# **Nota van beantwoording DSO Schuilhoeve zoals aangeboden aan Col**

#### **Definitief Stedenbouwkundig Ontwerp Schuilhoeve Badhoevedorp**

november 2013

Figuur: Toelichting op langzaam verkeersroute langs het Groene Lint

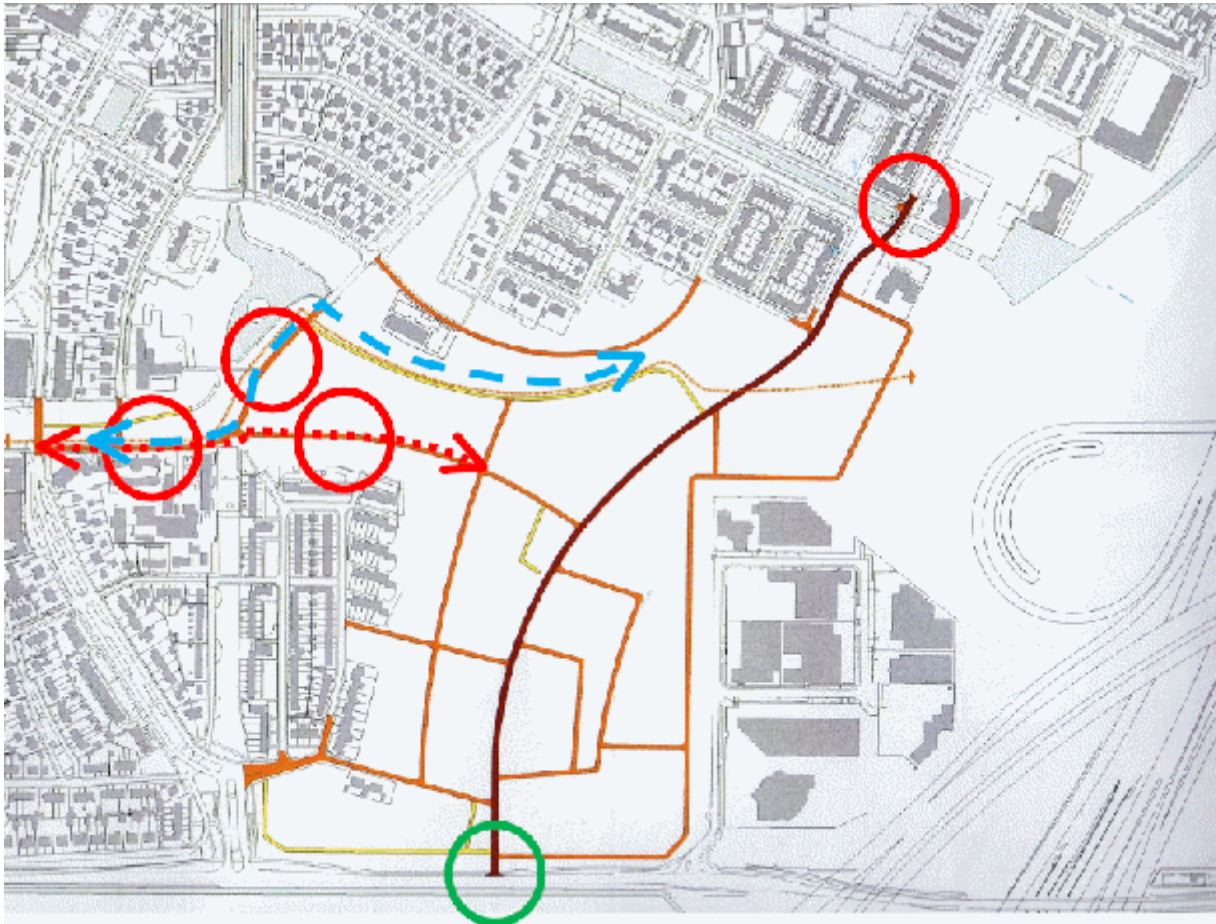
*Tevens wordt bebouwing gepland aan de noordzijde van de Groene Zoom, tegenover het kantoor van een beveiligingsbedrijf, zodat hier een duidelijke onderbreking van het wijkpark ontstaat. Beide beperkingen doen veel afbreuk aan het fenomeen wijkpark. Hier zal het park moeten worden versterkt om met recht te kunnen blijven spreken van een wijkpark in plaats van 2 kleine buurtparkjes. Aan de westzijde van de Groene Zoom loopt het water richting het centrum. Omdat ook hier aan de noord- en zuidzijde zal worden gebouwd, is de doorgang te smal voor vrijliggende paden voor wandelaars en fietsers. Het is niet aanvaardbaar als doorgang voor langzaam verkeer via een doorgaande weg met stoep wordt uitgevoerd.*

*Zowel aan de noord- als de zuidzijde van de Groene Zoom worden woningen gebouwd. De tuinen van deze woningen zouden het wijkpark moeten versterken en visueel vergroten. De gemeente wordt hierbij opgeroepen zorg te dragen voor het vermijden van hoge heggen en schuttingen. De Groene Zoom is een wezenlijk deel van het Groene Lint. Zelfs hier, op een locatie die wijkpark was en moet blijven, zijn geen vrijliggende paden voor wandelaars en fietsers. Dit is meer dan teleurstellend en niet aanvaardbaar.*

Antwoord: De invulling van de Groenezoom is bij het concept ontwerp van het DSO aangepast naar aanleiding van opmerkingen tijdens de participatie. Het oplossen van achterkantsituaties, waaronder woningen aan de noordkant van de Groenezoom, is een opgave die voortkomt uit het Masterplan en daar is in het DSO invulling aan gegeven. De profielen van het Lint in het DSO zijn breder dan in het verleden voorzien in het Masterplan.

In het DSO bestaat de langzaamverkeerroute langs het Lint bijna geheel uit woonstraten, of berijdbare voetpaden. De woonstraten betreffen 30-km wegen waar de auto te gast is. Dit betekent dat er buiten bestemmingsverkeer nauwelijks auto's komen. Ook zal op het pad langs het park éénrichtingsverkeer worden

ingesteld. Wij zijn van mening dat hierdoor de verkeersveiligheid van fietsers en voetgangers niet in het geding komt. We overwegen wel te kijken of naar een vrijliggend fietspad evenwijdig aan de Rijstvogelstraat, omdat deze weg een meer doorgaande functie heeft.

Zoals vermeld in de brief is bij de eerdere planvorming geen sprake geweest van vrijliggende fietspaden. De invulling van het Lint is overeenkomstig het document over het Lint, dat een bijlage is van het groenstructuurplan (bij het bestemmingsplan), inclusief een wandelpad. Vrijliggende fietspaden in dit profiel gaan daarnaast ten koste van het groen of uitgeefbaar oppervlak. Over de invulling van 30-km wegen met of zonder vrijliggende fietspaden verschillen we van mening met de dorpsraad.

Het groengebied aan weerszijden van het water wordt, zoals beschreven staat in het Lint, goed bereikbaar gemaakt door een langzaamverkeer verbinding over het water te maken ter hoogte van het beveiligingsbedrijf.

*Figuur: Door de Dorpsraad opgestelde kaart ter toelichting op hun reactie*

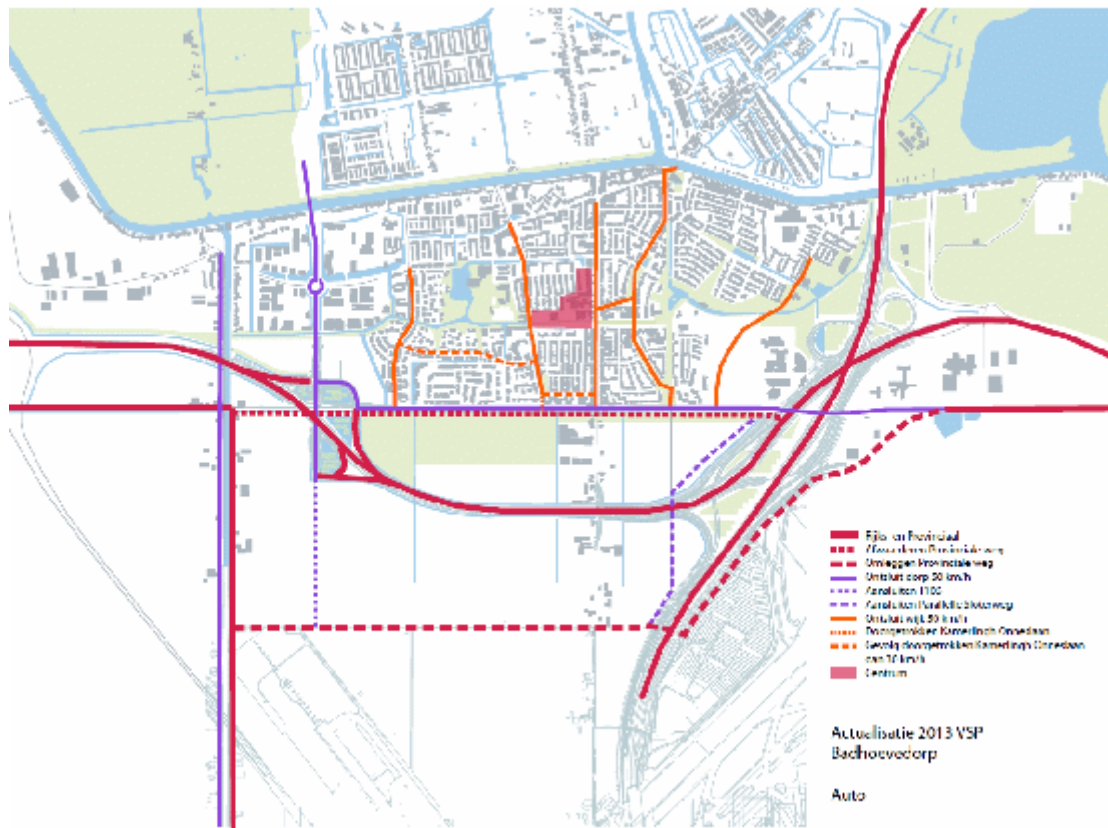
*• De fietsverbinding in het groene lint moet een vrije doorgaande route zijn. Knelpunt in dit ontwerp is de passage van de Rijstvogelstraat en de passage van de (zeer waarschijnlijk druk door auto's bereden) Adelaarstraat/Arendstraat. Zie blauwe pijl. De slinger is jammer, met als risico dat men via de rode pijl rechtdoor rijdt de nieuwe wijk door. De doorgaande fietsverbinding voldoet niet aan de geschepte verwachting en de toezeggingen (zie figuur uit VSP 2008/2013).*

Antwoord: zie antwoord Groenezoom en het VSP geeft alleen de hoofdstructuur van autoverkeer en hoofdstructuur van fietsroutes weer. Het VSP geeft geen richtlijn of een fietsroute wel of niet vrijliggend dient te zijn. Ten aanzien van de hoofdstructuur voldoet het DSO aan het VSP en daarbij geeft het DSO de invulling van de fietsroute in het straatprofiel, waarbij getoetst is aan de gemeentelijke LIOR.
